OGGETTO: ID VIP 8477 OSSERVAZIONI- nell'ambito di Procedura di Valutazione di Impatto Ambientale ai sensi dell'art .23 del D.Lgs.152/2006 relativa al Progetto per la realizzazione di un impianto eolico della potenza di 60,00 MW situato nel Comune di Pietrelcina (BN) località "Difesa e Maitine" con opere connesse ricadenti nei comuni di Pesco Sannita (BN) e Benevento. SOCIETÀ PROPONENTE: PLC Power S.r.l .

OGGETTO: Procedura di Valutazione di Impatto Ambientale ai sensi dell'art .23 del D.Lgs.152/2006 relativa al **Progetto di un impianto eolico della potenza complessiva di 60,00 MW, situato nel Comune di Pietrelcina (BN) in località "Difesa e Maitine", con opere connesse ricadenti nei Comuni di Pesco Sannita (BN) e Benevento(BN).**

SOCIETÀ PROPONENTE: PLC POWER S.R. L. ID VIP 8477.

tratte dal vigente P.T.C.P. della Provincia di Benevento, stralci inerenti il territorio oggetto di intervento

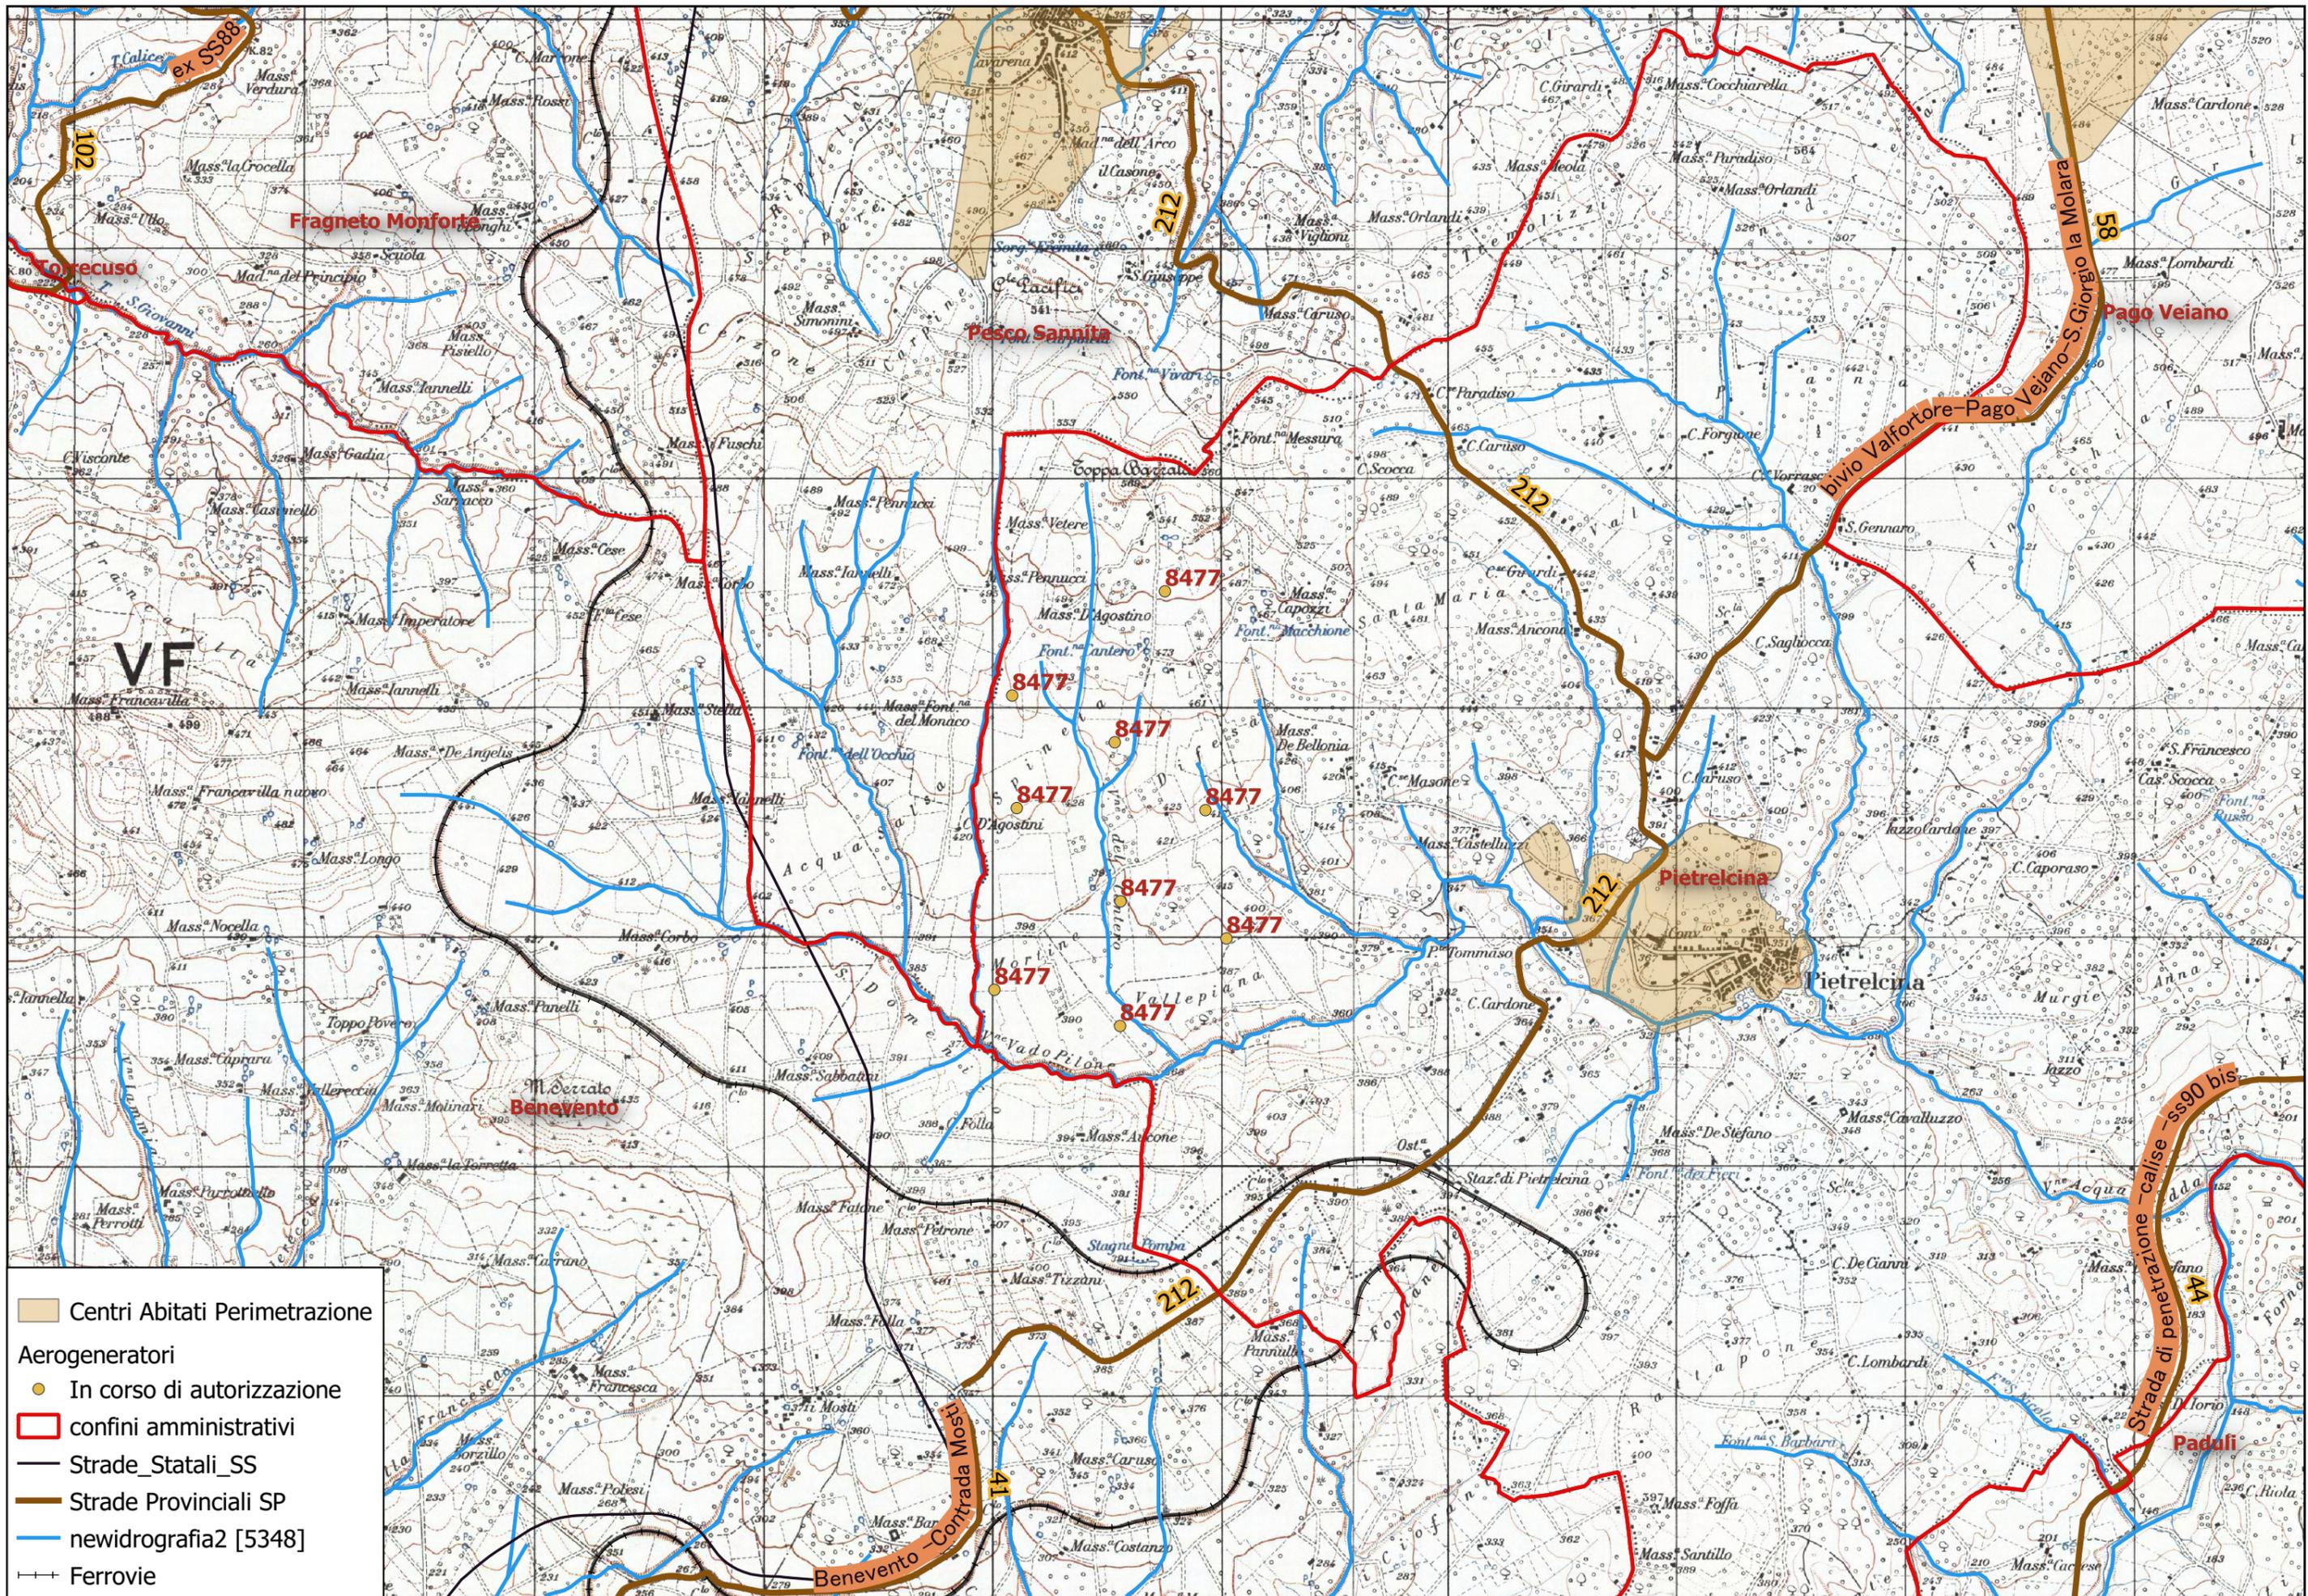
L'impianto proposto ricade in un'area classificata, nell'ambito delle disposizioni strutturali per la tutela e valorizzazione delle produzioni agroforestali del PTCP, come **territorio rurale e aperto dell'alta e media collina. Alto Tammaro, Fortore e colline di Pietrelcina (Quadro strategico/Tav. B2.4d)**. Per il suddetto territorio le Nta del piano definiscono, all'art. 43 (Direttive per il territorio rurale e aperto dell'alta e media collina. Alto Tammaro, Fortore e colline di Pietrelcina) gli interventi possibili volti essenzialmente alla salvaguardia dell'integrità strutturale, dell'estensione e della continuità delle aree rurali e agricole.

b) il territorio interessato dalla realizzazione dell'impianto eolico rientra nel sistema insediativo individuato dal Ptcp e denominato "*Bassa Valle del Tammaro*", costituito dai territori comunali di Fragneto l'Abate, Fragneto Monforte, Pago Veiano, Pesco Sannita, Pietrelcina (Tav. Q.C. A.2.5c). Il Ptcp, nell'ambito delle direttive e indirizzi tecnici per il suddetto sistema insediativo (art. 87 delle NTA) evidenzia la necessità di consolidare la funzione di "*centro ordinatore di livello provinciale*" al Comune di Pietrelcina, **quale polo del turismo religioso**. Il Ptcp individua nella conservazione dell'identità storico-morfologica dell'assetto insediativo e paesistico l'azione principale per la valorizzazione del suddetto territorio e la regolamentazione degli interventi in zona agricola che devono essere sia strettamente connessi con l'attività agricola.

c) Nella Tavola B.2.3.2 "Elementi costitutivi del sistema paesaggistico – Classificazione delle unità di paesaggio", il PTCP individua sei "categorie di paesaggio" prevalenti, per le quali definisce gli indirizzi di qualità paesaggistica volti alla conservazione, alla tutela, alla valorizzazione, al miglioramento, al ripristino dei valori paesaggistici esistenti o alla creazione di nuovi valori paesaggistici. L'impianto proposto ricade in un ambito classificato come **Paesaggio agrario omogeneo** "Paesaggio agrario continuo costituito da porzioni di territorio caratterizzate dalla naturale vocazione agricola che conservano i caratteri propri del paesaggio agrario tradizionale. Si tratta di aree caratterizzate da produzione agricola, di grande estensione, profondità e omogeneità che hanno rilevante valore paesistico per l'eccellenza dell'assetto percettivo, scenico e panoramico in cui la componente insediativa, diffusamente presente, si relaziona coerentemente con il contesto". Per la suddetta tipologia di paesaggio, all'art. 106 delle Nta, sono individuati tra i fattori di rischio ed elementi di vulnerabilità del paesaggio "l'intrusione di elementi estranei o incongrui con i caratteri peculiari compositivi, percettivi e simbolici quali discariche e depositi, capannoni industriali, **torri e tralicci**".

d) Nella tavola "B2.2.1 -Sistema archeologico "Benevento – Colline beneventane – Vie Appia e Traiana", il Ptcp, redatto in coerenza con il PTR ed in riferimento alla Carta dei paesaggi della Campania e alle Linee guida per il paesaggio in Campania, individua i progetti necessari per la valorizzazione del suddetto sistema archeologico. In particolare, nell'area interessata dal progetto sono delle **aree di "rischio archeologico"**, dove condurre attività di verifica, documentazione e prospezione preliminarmente ad ogni intervento di trasformazione.
